**COMPANIA NAȚIONALĂ DE ADMINISTRARE
A INFRASTRUCTURII RUTIERE S.A.**

**Clarificare nr. 6 la Documentația de atribuire pentru
MASINA MULTIFUNCTIONALA CU ECHIPAMENTE**

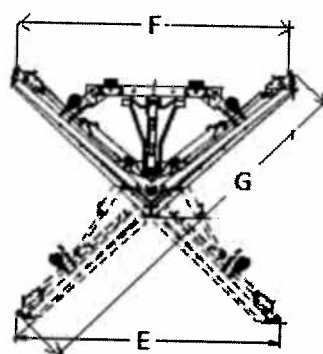
RASPUNS 3	A se vedea Punctul 4 din Modificari ale documentatiei de atribuire nr. 92/9625/10.02.2017.	
INTREBARE 4	In caietul de sarcini,loturile 6-7, se mentioneaza in cadrul capitolului: ECHIPAMENTE: PLUG DE ZAPADA Latimea lucru plug unghi ascutit: 2900 mm Latimea lucru plug unghi 1800 –pozitie lama: 2500 mm Latime lucru plug unghi optuz: 2500 mm Inaltimea lamei: minim 900 mm (la centru), minim 1100 mm(la margini) Va rugam detaliami cerintele din caietul de sarcini prin completarea schitei urmatoare:

A=
B=
C=
D=
E=
F=
G=

RASPUNS 4

Referitor la cerinta „ECHIPAMENTE” din Anexa 1 la caietul de sarcini, prin care se solicita „PLUG DE ZAPADA” la care „Latimea lucru plug unghi ascutit: 2900 mm; Latimea lucru plug unghi 180° - pozitie lama: 2500 mm; Latime lucru plug unghi obtuz: 2500 mm; Inaltimea lamei: minim 900 mm (la centru), minim 1100 mm (la margini)”: Latimea de lucru a plugului in unghi ascutit si obtuz, pozitia E si F este de 2500 mm, latimea de lucru a plugului, pozitia D si G este de 2900 mm, inaltimea lamei la centru pozitia A minim 900 mm, inaltimea lamei la margini, pozitia B minim 1100 mm.

Latimea lucru plug unghi ascutit : 2900 mm; Latimea lucru plug unghi 180°-pozitie lama: 2500 mm; Latime lucru plug unghi obtuz: 2500 mm
	<i>se revizuieste dupa cum urmeaza:</i>	
	ECHIPAMENTE	PLUG DE ZAPADA Latimea lucru plug unghi ascutit : 2500 mm ; Latimea lucru plug unghi 180°-pozitie lama: 2900 mm ; Latime lucru plug unghi obtuz: 2500 mm
